電源用ブレーカ付放電検出ユニット の個別受注対応

内容

設置例

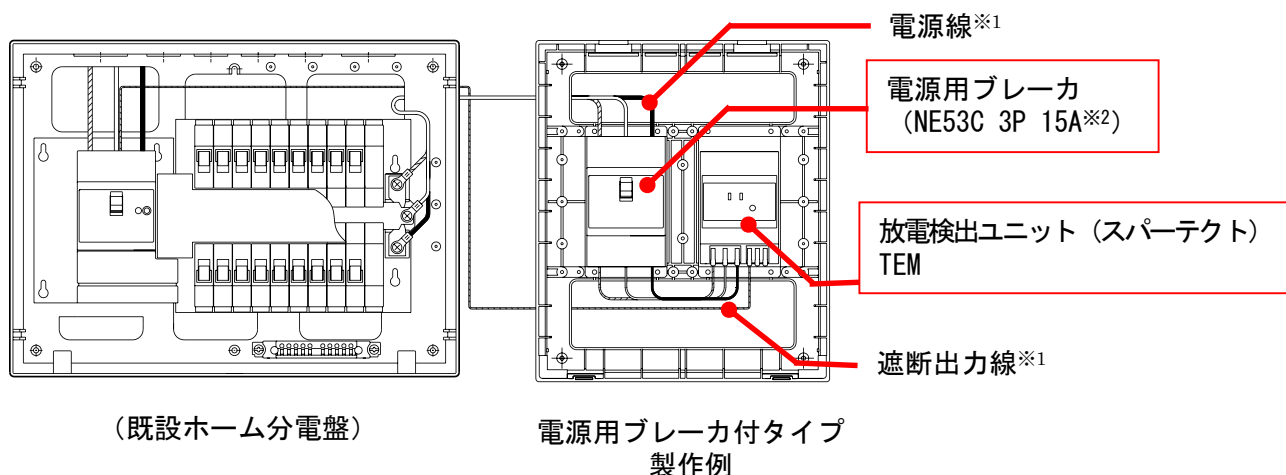
放電検出増設ユニット取付時、既設盤に单相三線の電源用ブレーカを取り付けるスペースが確保できない場合があるため、電源用ブレーカ付放電検出ユニットの対応についてお知らせいたします。

※1 電源線および遮断出力線は別途ご準備ください。

※2 放電検出ユニットに電線サイズの制限があるためブレーカ容量の変更はできません。
